不具合箇所説明図

交換修理用として販売した小型トラックの運転席用シートベルトにおいて、巻取装置内部のロック機構部の製造方法が不適切なため、圧入部が緩み、シートベルト脱着時に異音や引っ掛かりが発生するおそれがある。そのまま使用を続けると、最悪の場合、圧入部品が外れ、衝突時にシートベルトのロックが作動しなくなる。

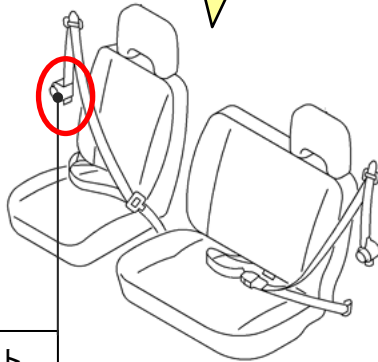
不具合発生箇所

全車両、当該シートベルトの製品ラベルを確認し、対象期間に製造された部品を装着した車両については点検し、圧入部が緩んでいないものは、当該巻取装置の内部に緩み対策部品を取り付ける。圧入部が緩んでいるものは、当該シートベルトを良品に交換する。
